HENVENDELSER MODTAGET I HØRINGSPERIODEN

FORSLAG TIL TILLÆG 5 TIL LOKALPLAN 462 GRØNTTORVSOMRÅDET

Høringssvar

Offentlig høringsperiode fra den 24. august til den 19. oktober 2020.

Udsnit fra Lokalplantillæg 5 - Tegning 5, Byrum

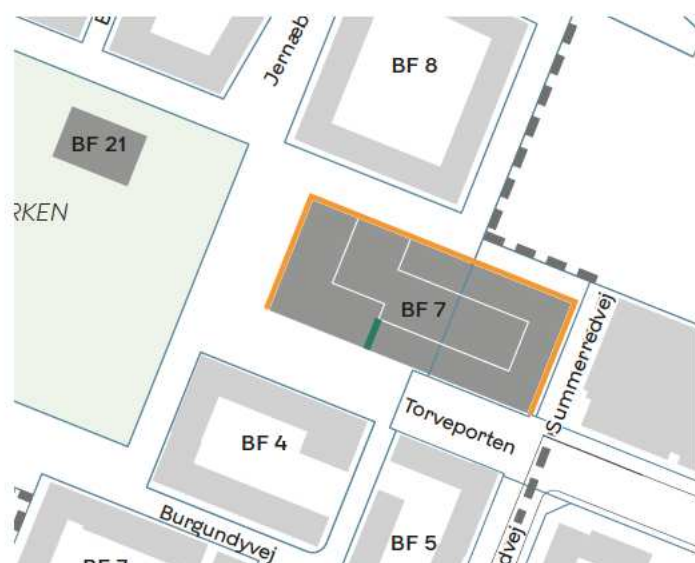
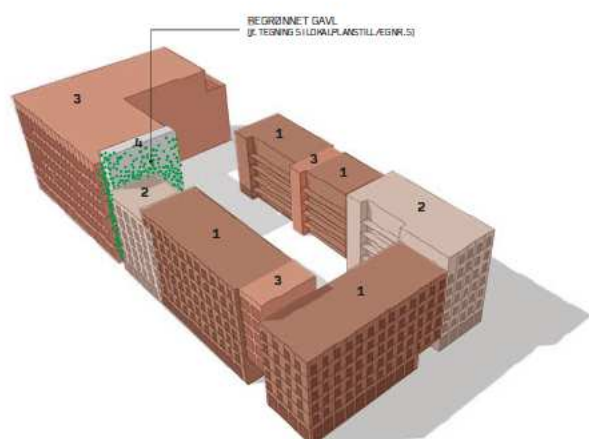
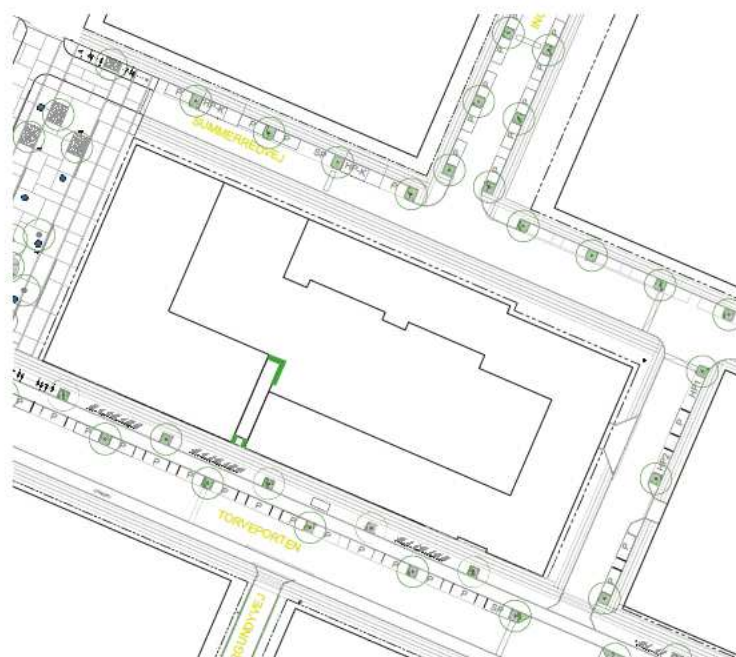
Af forslag til lokalplanstillæg nr. 5 fremgår det i §8 stk. 3b at kantzoner ved grønne gavle skal have en dybde målt vinkelret på facaden på mindst 0,3 m. Disse kantzoner skal indeholde facadebeplantning og være i hele gavlens udstrækning som vist på tegning 5 i forslaget til lokalplanstillæg.

Af tegning 5 fremgår det, at kantzonen ved den grønne gavl skal være i hele gavlen/hysdybdens længde fra gade til gårdrum. Dette forventes dog ikke at være muligt da gavlen ikke er synlig / tilgængelig i hele dens udstrækning.

Som det antydes på illustrationen på side 7 i forslagets redegørelse er mellemrummet mellem kontordelen af byggefeltet (angivet med hvid på illustrationen) og andelen med beboerlejligheder (angivet med blå på illustrationen) udfyldt af en bygning i form af en trappeopgang der giver adgang til tagterrassen og en eventuel tagfarm, som der nævnes mulighed for i redegørelsen, og som ligeledes er markeret på illustrationen på side 7. Det er således kun en mindre del af gavlen der er synlig og tilgængelig i gadeniveau i forhold til etablering af en kantzone til facadebeplantning.

Forholdet med trappeopgangen der udfylder mellemrummet og dækker en del af gavlen er ligeledes synlig på visualiseringen nederst på side 8 i redegørelsen. Her fremstår den resterende synlige del af gavlen med begrønning, men det ses tydeligt, at der er tale om en del af gavlen.

I forhold til muligheden for at etablere en kantzone til facadebeplantning vinkelret på gavlen med en dybde på min. 0,3 meter anmodes det hermed om, at formuleringen i §8 stk. 3b samt markeringen på tegning 4 for den grønne gavl tilrettes så formuleringen og tegningen kun omhandler den del af gavlen, som er synlig og tilgængelig i gadeniveau, og hvor der rent fysisk kan etableres en kantzone. Dette drejer sig om en mindre del af gavlen fra gaden og ind til begyndelsen af mellembygningen, som dækker det meste af gavlen – se vedlagte bilag 1.

§8 Byrum, stk 3 b):

Kantzone ved grønne gavle skal have en dybde målt vinkelret på facaden på mindst 0,3 m.

Der skal være bede med facadebeplantning i en dybde på mindst 0,3 m målt vinkelret på facaden langs hele facadens længde, som vist på tegning 5.

- Smal kantzone
- Grøn gavl

Det er tanken at den lette facade mellem erhverv og boliger, som indeholder adgang til tagfarm og flugtvejstrappe, skal fremstå grøn og frodig.

Facadens struktur i strækmetal tillader klatreplanter at finde fæste til at klatre i højden. Planterne vil med tiden fortætte facadens transperante udtryk.

Begrønning af elevator-/trappetårn
plantebed 0,5m

Begrønning af tilbagetrukket felt
plantebede 0,3m
